**Verslag huishoudelijke elektrische installatie op laagspanning en zeer lage spanning****Algemeen:**

Referentie: 003-20260617-04	Datum controle: 17/06/2026
Keurder: 003

Eigenaar: Onbekend	EAN-code: 541448820039160803
Adres installatie: Roskamstraat 126, 9820 - Merelbeke	Nummer teller(s): 1SAG3105163594
Distributienetbeheerder installatie: Fluvius	
Datum uitvoering installatie:	<input type="checkbox"/> Vóór 01/10/1981 <input checked="" type="checkbox"/> Tussen 01/10/1981 en 01/06/2020 <input type="checkbox"/> Vanaf 01/06/2020
Type:	<input checked="" type="checkbox"/> Wooneenheid <input type="checkbox"/> Niet-huishoudelijk <input type="checkbox"/> PV <input type="checkbox"/> Batterij <input type="checkbox"/> Laadpaal

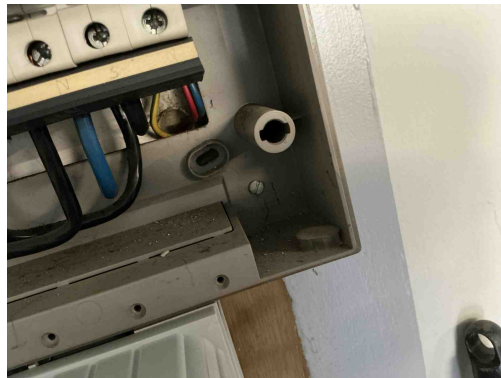
T21 - Het elektrisch materieel is niet geplaatst volgens de voorschriften van de fabrikant/ regels van goed vakmanschap . (Boek 1: 1.4.1.3)

Opmerking: Meer dan 2 geleiders per pool, ophangvijzen bord niet afgedekt

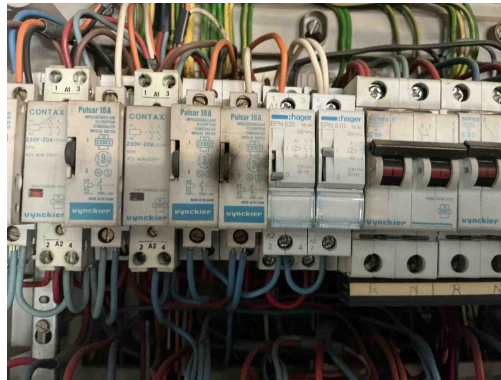
T21 - Het elektrisch materieel is niet geplaatst volgens de voorschriften van de fabrikant/ regels van goed vakmanschap . (Boek 1: 1.4.1.3)

Opmerking: Meer dan 2 geleiders per pool, ophangvijzen bord niet afgedekt

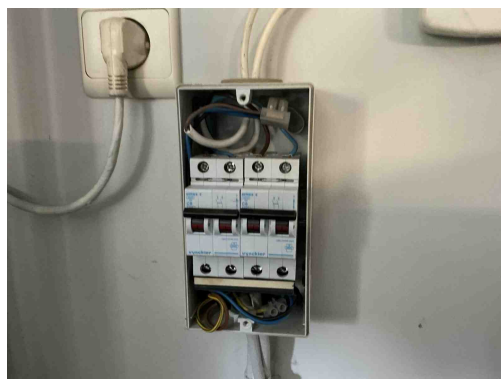
B14 - Abnormale opwarming van de beveiligingen, schakelapparatuur, aansluitklemmen (Boek 1: 4.4.1.1).

A09 - De isolatie van de aardgeleider en/of beschermingsgeleider is niet gekenmerkt door de geel / groene kleurencombinatie (Boek 1: 5.4.3.3).

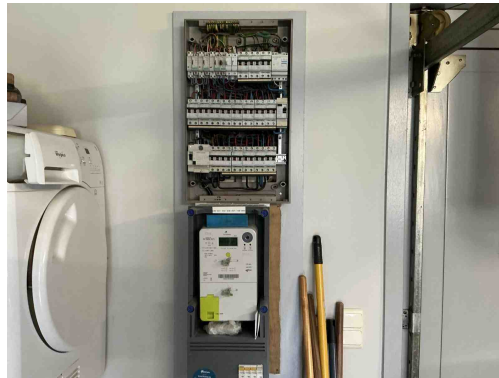
C35 - Er zijn doorverbindingen gemaakt met lusterklemmen; er kon niet aangetoond worden dat deze klemmen geschikt zijn voor de aanwezige spanning, stroom en draadsectie en dat ze "CE" zijn (Boek 1: 1.4.2.1.).
